DAC OUT A&B PORTS (TO THE HEAD OF THE WIRE)

DAC IN A&B PORTS (TO THE END OF THE WIRE)

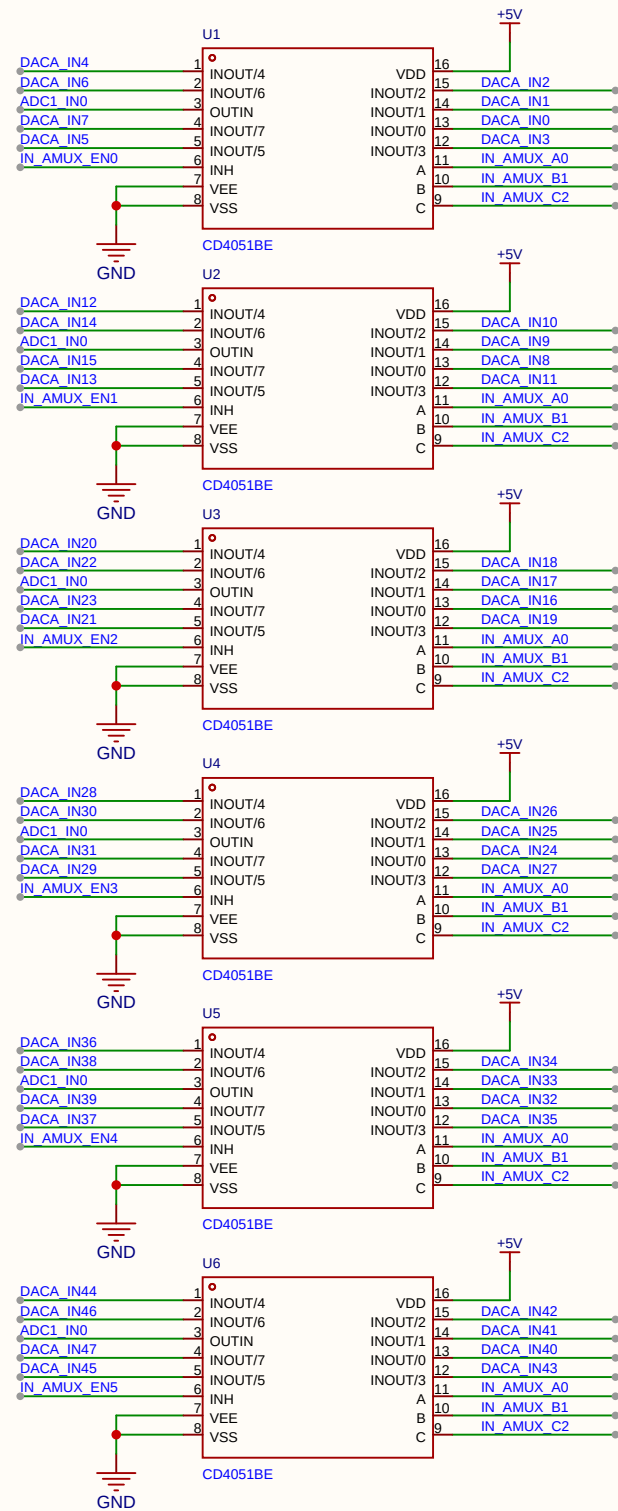
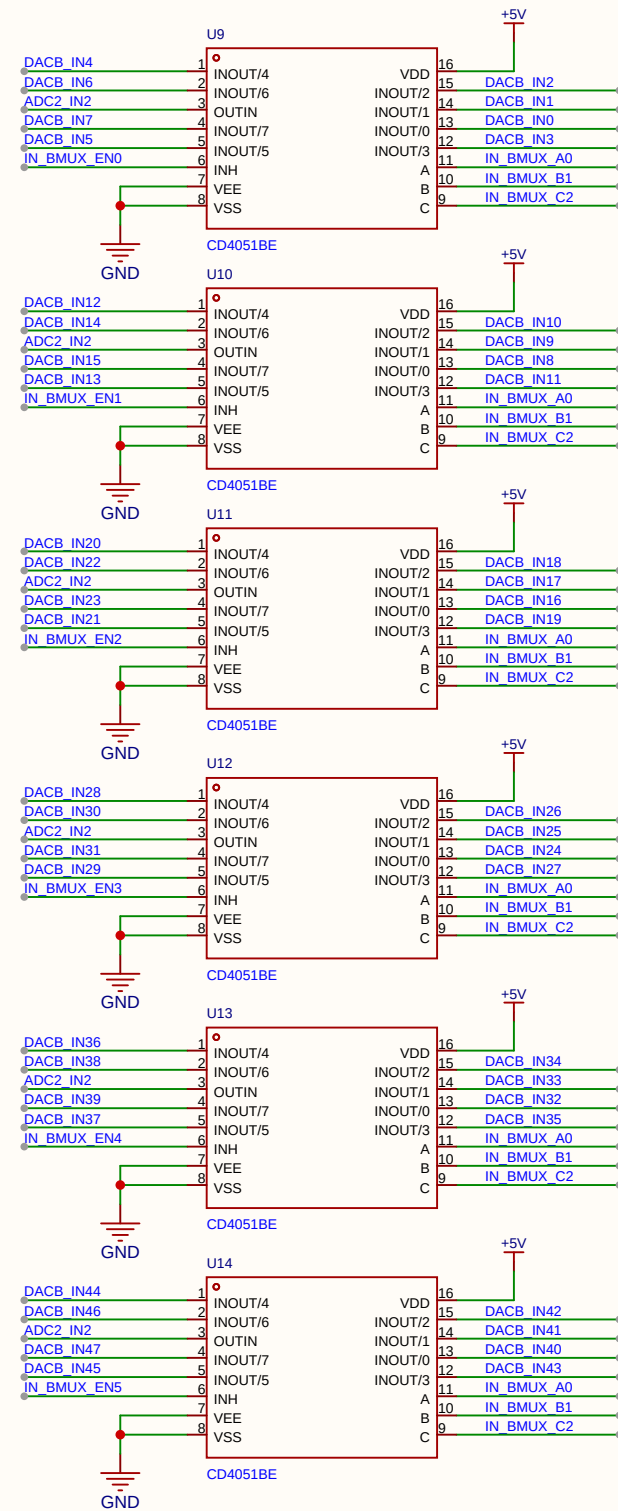
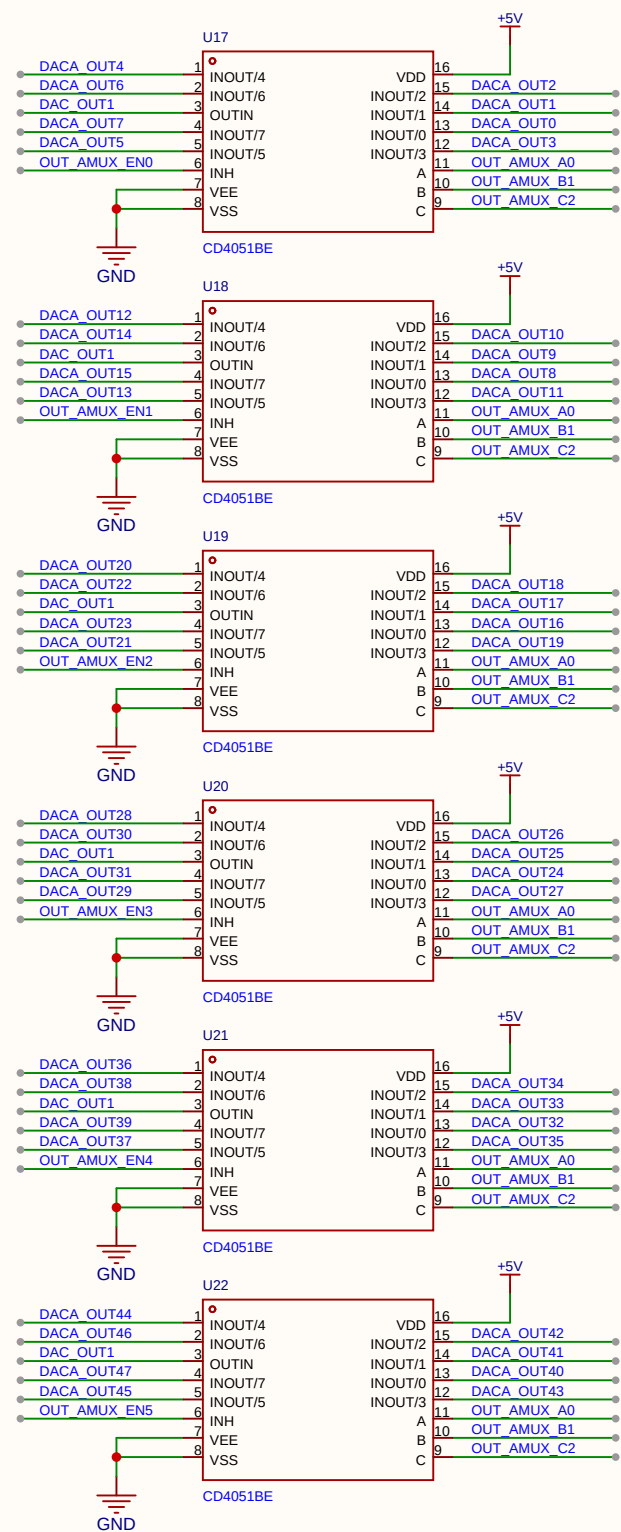
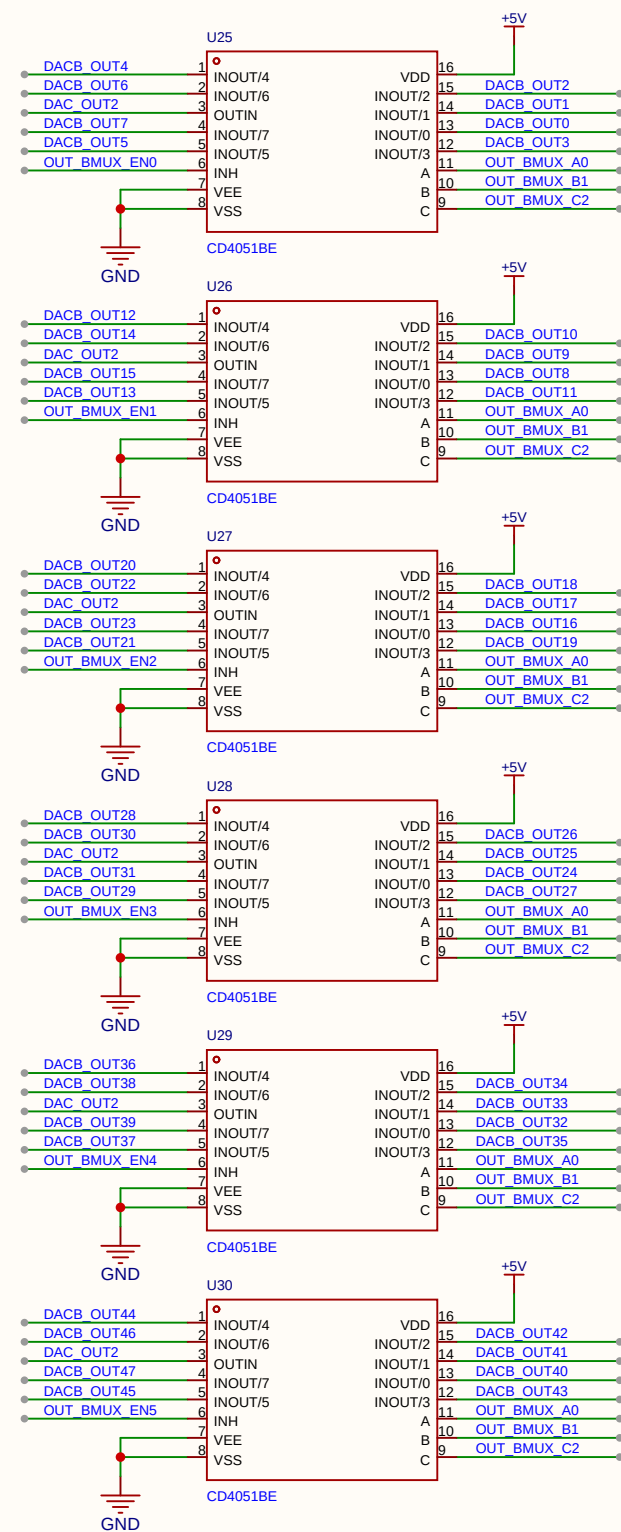
2026年6月23日修改：
1、增加NRST和BOOT0二个脚位；
2、增加一个烧录端子，包含SWDIO和SWCLK共4个点加正负

2026年6月27日修改：
1、修改22脚VDD变成3.3V；
2、增加NRST上拉10K电阻；
3、增加BOOT0下拉10K电阻；
